8011600-1 Hauptbremszylinder (nur für Bremskraftverstärker, "ATE")

11/68-03/69 Capri 1

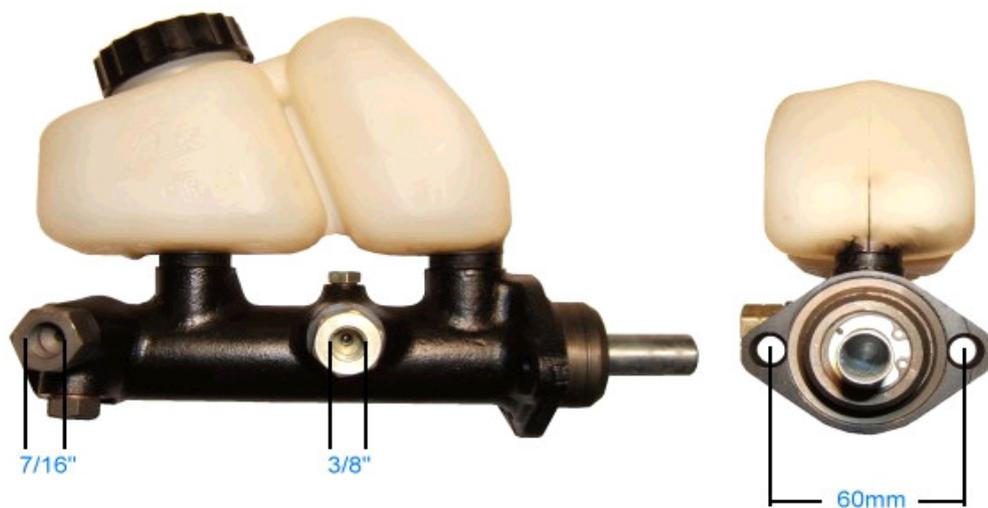
**KANN UMGEBAUT WERDEN AUF:**

15956460-1 Hauptbremszylinder (nur für Bremskraftverstärker, "ATE", nur 2,8i)

11/79-02/87 Capri 2

Kolben-Ø 22mm Piston-Ø 22mm

dazu müssen jedoch die Überwurfmutter der Bremsleitungen gegen M10-Muttern ausgetauscht werden
